Titel: Cavalon Heizungsupgrade II.1		
AG-SB-2022-05-B-DE	Datum des Inkrafttretens: 01.12.2023	Kategorie:
Gültigkeit		A – Sicherheitskritisch B – Empfohlen C – Optional
Betroffene Fluggeräte: Cavalon	Betroffene Werknummern: Gebaut nach 05/2022 und vor 10/2023	
Auf das angegebene oder nachfolgende Problem wird im Wartungshandbuch Aircraft Maintenance Manual (AMM) in letztgültiger Ausgabe verwiesen.		Siehe AutoGyro Webseite
Dieses Formular ist eine Reaktion von AutoGyro auf ein bei Wartungsarbeiten gefundenes Problem, welches eine Eingrenzung oder Korrektur erfordert, bzw. Eine Service-Information über Flugzeugmodifikationen. Unterstützung erhalten Sie bei AutoGyro unter airworthiness@auto-gyro.com .

Grund und Überblick über das Service Bulletin (Ursache des Problems, falls bekannt)

Arbeitsanweisung für den elektrischen Teil des Umbaus:

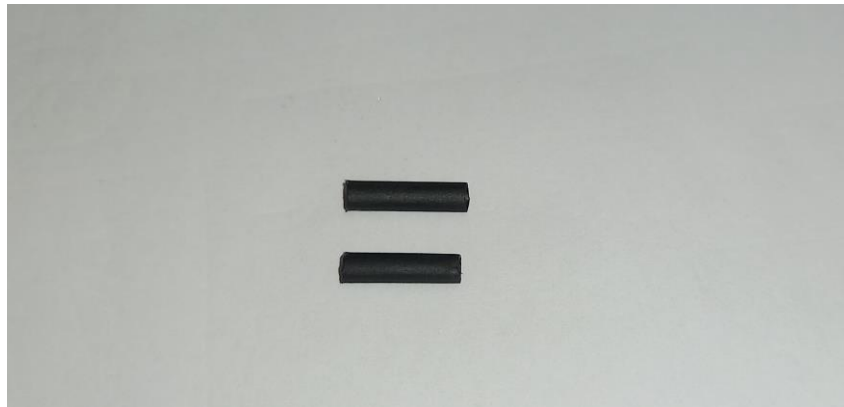
- 1.) Abbau der Kappe des Drehreglers durch Abziehen.

- 2.) Lösen der Verschraubung und Ausbau des Potentiometers nach hinten aus dem Panel

- 3.) Zurechtschneiden zweier Stücke Schrumpfschlauch mit ca. 10 mm auf Aufschieben auf beide Seiten des Widerstandes.

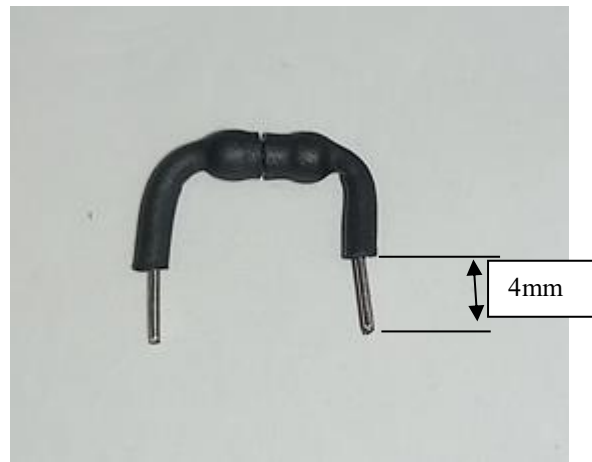
- 4.) Schrumpfschlauch erhitzen und beide Enden des Widerstandes auf ca. 4mm kürzen.

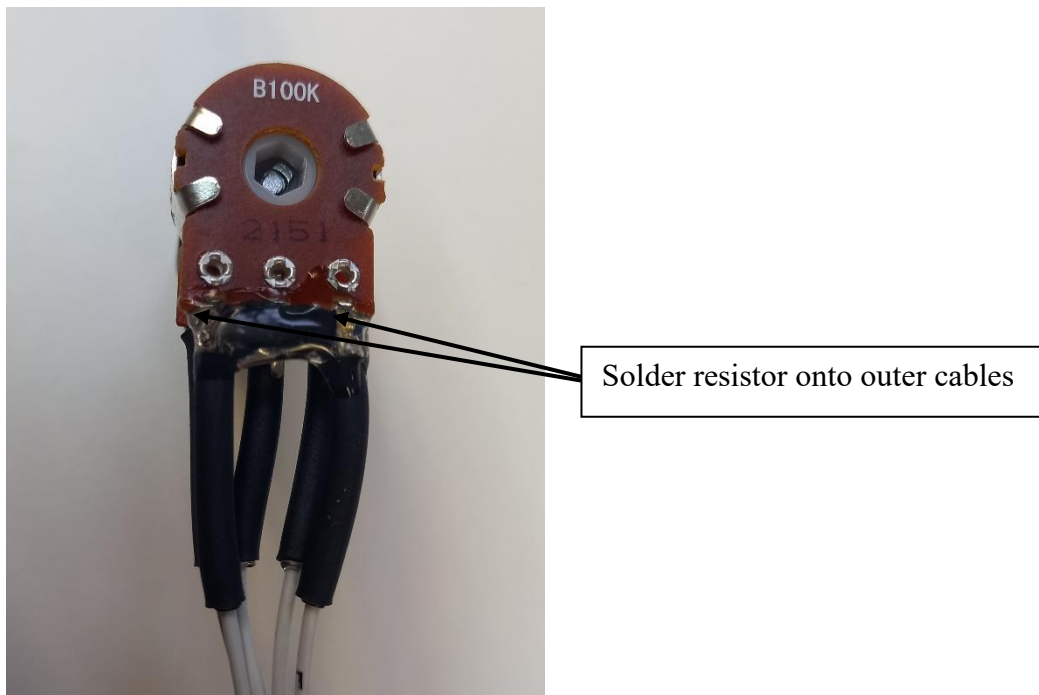
- 5.) Anlöten des Widertandes auf das Potentiometer (Potentiometer an den Stellen abdecken, an denen nicht gelötet wird) – nach dem Löten auf festen Sitz prüfen.

- 6.) Sichern der Lötstellen mit Heißkleber (z.B Schmelzklebstoff 202, Würth) Sicherstellen, dass die Welle des Potentiometers nicht verklebt wird.
- 7.) Wiedereinbau des Potentiometers.

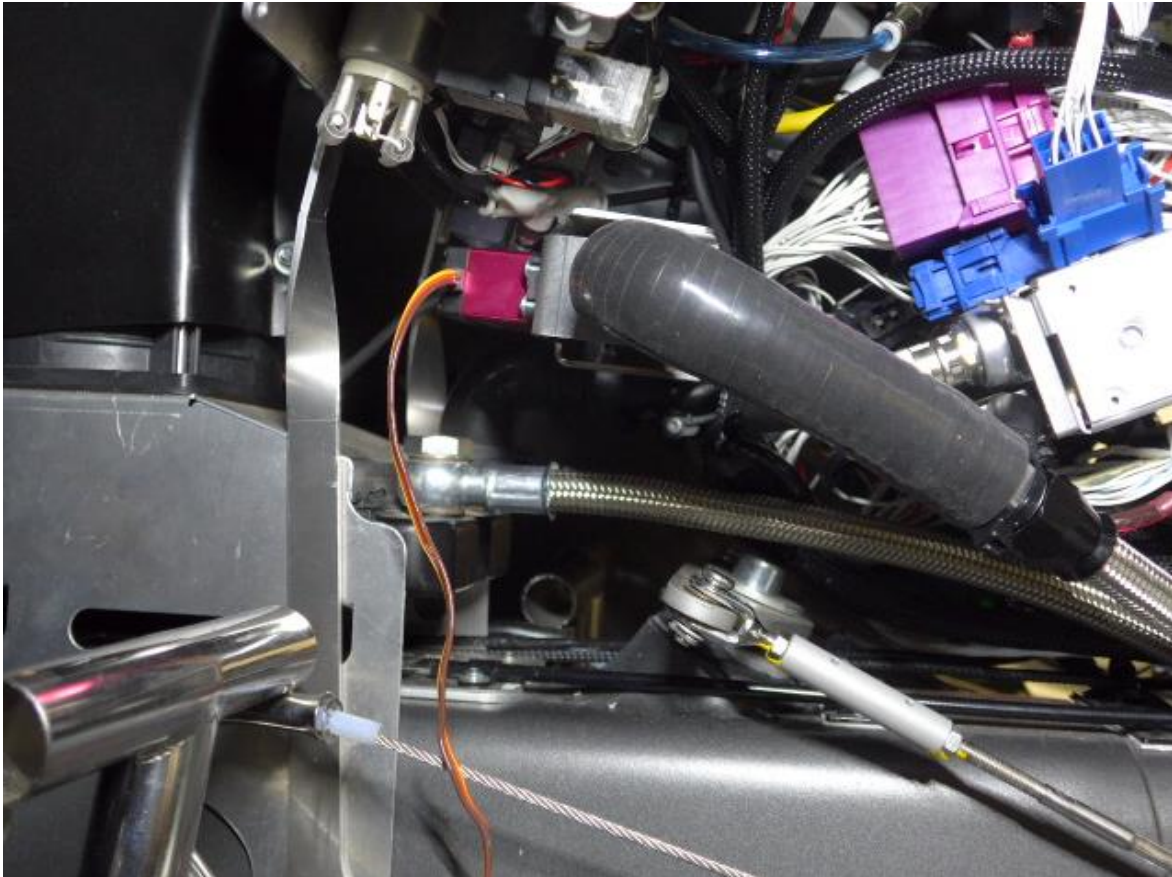
Markierte Schelle im oberen Bild lösen, Schlauch vom Ventil lösen. Hier zu sehen auf der linken Seite. Das Gleiche an der anderen Seite durchführen.
